Republika e Kosovës - Republika Kosovo
Komuna e Gjakovës - Opština Djakovica
Drejtorija për Punë të Përgjithshme Administrative
Uprava za Opšte, Administrativne Poslove

Ju informojmë se kontrata për “ **Sanimi i rrugëve “Ismajl Qemajli” dhe “Sylejman Hadum Aga**, e nënshkruar me datën 29.04.2021, **me numër identifikues: 632-21-1829-5-2-5 dhe numër të brendshëm 632-21-030-525**, ne mes te Komunës së Gjakovës dhe kontraktuesit “NIVA Construction” SH.P.K. & “ Beni Construction” SH.P.K., **prej datës 20.12.2022, ndërpritet**, duke u bazuar në shkresën e MKRS-së- Sektori i Trashëgimisë Kulturore, nr.2105/2022, të dt.19.05.2022 dhe kërkesës nga menaxheri i kontratës, të dt.19.12.2022, për shkëputje të kontratës .

REFERENCË:		30/2022			
PËR/ZA/TO:		Komuna e Gjakovës Drejtorja per Shërbime Publike z. Shkumbin Kastrati, drejtor			
CC:		z. Bislim Bislimi Zëvendësues Sekretar i Përgjithshëm			
PËRMES/PREKO/THROUGH:					
NGA/OD/FROM:		Vjollca Aliu, Udhëheqëse e Departamentit			
TEMA/SUBJEKAT/SUBJECT:		Dokumentacioni- kriteret dhe udhëzimet per hartim te projektit			
Nr. i zyrës:	239	Lokacioni:	22557	Data:	19.05.2022
Br. kancelarije:		Kucni:		Datum:	
Room No.:		Extension:		Date:	
PËR AKTIVIT

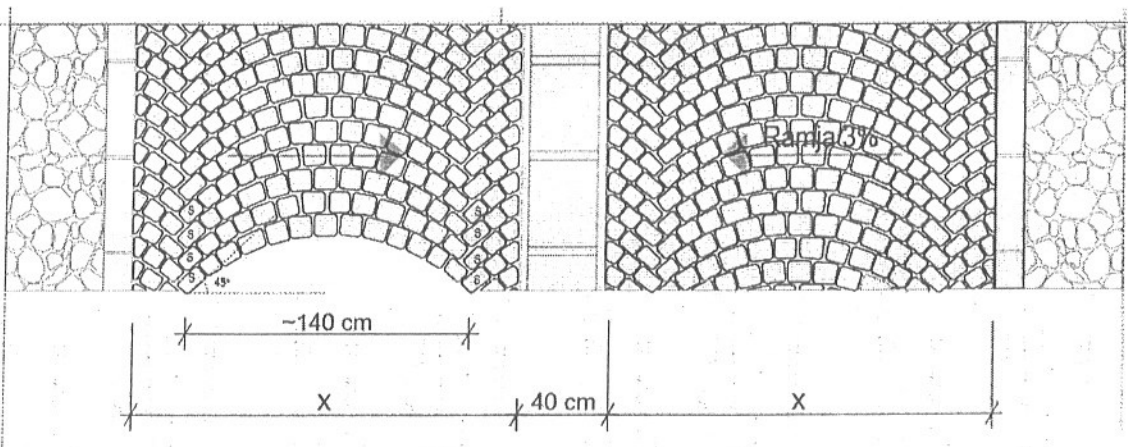
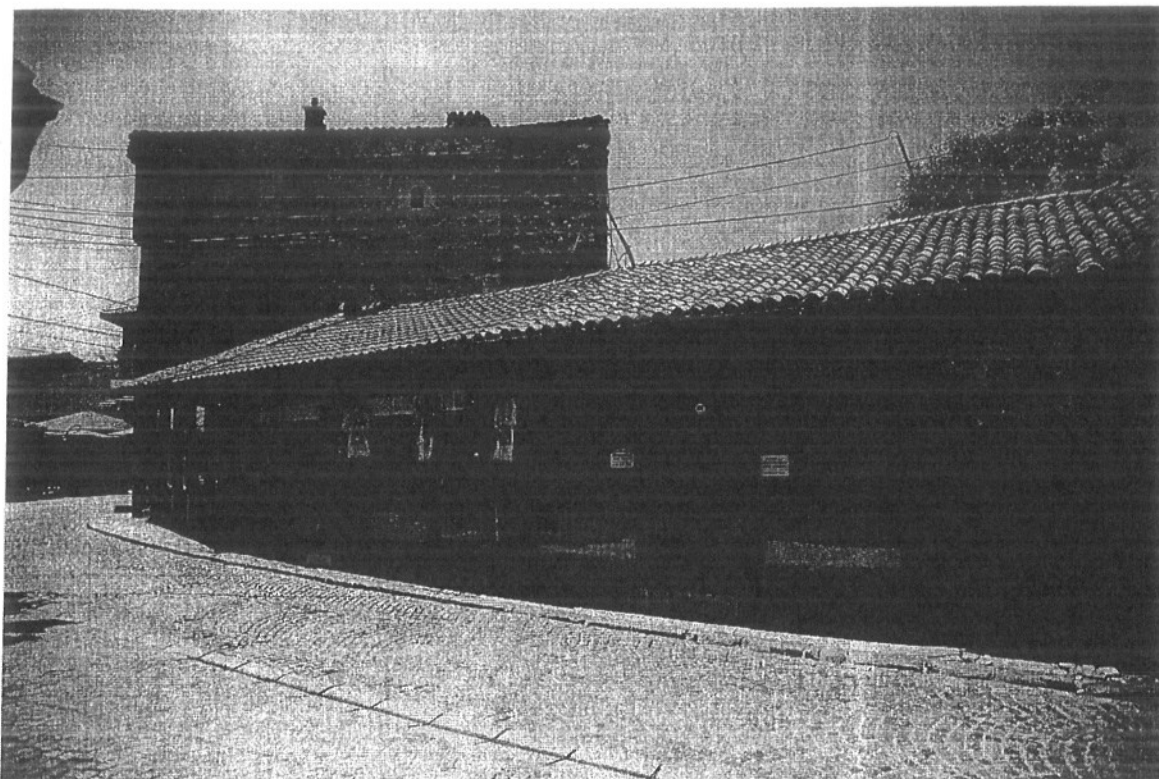
Rrjedhimisht, bazuar dhe në vendimin e Komisionit të Ankesave – materiali që duhet të përdoret për shtrimin e rrugës është kalldrëmi me dimensione ~10x10cm i kombinuar me kalldrëm shqiptar e bazuar në gjendjen e fundit të dokumentuar dhe me fotografi dhe të ilustruar grafikisht më poshtë si material autentik.
